Datum
2026-06-25

Diarienummer
KS-2020/1000

Granskningsutlåtande – Detaljplan för Vårby udde – etapp 1 inom kommundelen Vårby, Huddinge kommun

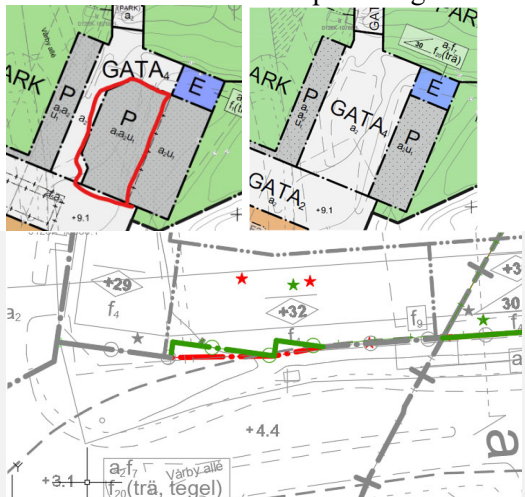
Ändring av kvartersmark parkering (röd markering i granskningshandling till vänster) till allmän plats: Gata ₄ , för hämta och lämna till skolan med parkeringar.	Ytan blir allmän med samma funktion för hämta- och lämnatrafik till skolan. Ändringen påverkar inte funktionen utan huvudman och drift.
<i>kv. A1, mindre justering av användningsområde för kvarteret.</i>		Justering av användnings-gräns mot Vårby allé. Ny användningsgräns markerat i grön linje, äldre användningsgräns markerad i rött.

kv. F1, mindre
justering av
användningsområ-
det för kvarteret.

Justering av
användningsgräns
mot Vårby allé. Ny
användningsgräns
markerat i grön
linje, äldre
användningsgräns
markerad i rött.
